# 和泉公告

公告号: A23-062

### HE2B 系列三位置使能开关之规格变更

HE2B 系列三位置使能开关:  
所有 HE2B-M2 开头的产品(包括特殊产品)

a) 开关端子电镀

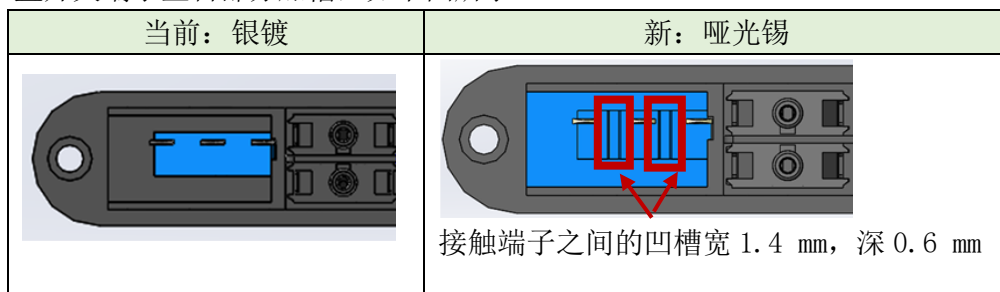
三位置开关端子将由银镀成哑光锡, 如下所示。

b) 开关端子底座形状

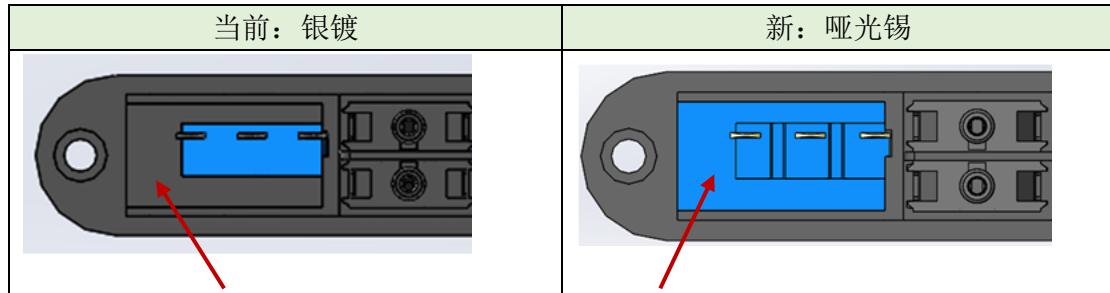
三位置开关端子塑料部分加槽, 如下图所示。
